2013 年 9 月 11 日

松下电器产业株式会社
电化住宅设备机器社
马达事业部

小型齿轮马达 新 G 系列马达 关于产品铭牌的记载内容错误的订正

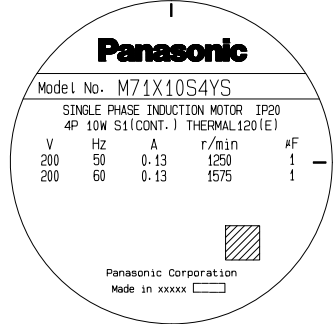
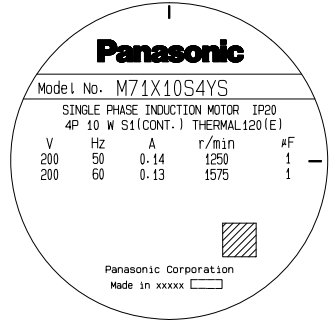
机型名称和内容	错误记载	变更(正确)
<ul style="list-style-type: none"> ·进行名称 M71X10S4YS ·内容 对 200 V、50 Hz 的 额定电流值进行订正。 (0.13⇒0.14) 		
<ul style="list-style-type: none"> ·机型名称 M9MZ60SB4YS ·内容 对 220 V、60 Hz 的 额定转速进行订正。 (1360⇒1650)

- 其他
仅订正铭牌记载数值的错误,马达规格没有变更。
对于已供货产品,如有要求,会进行铭牌的更换,请予以联络。
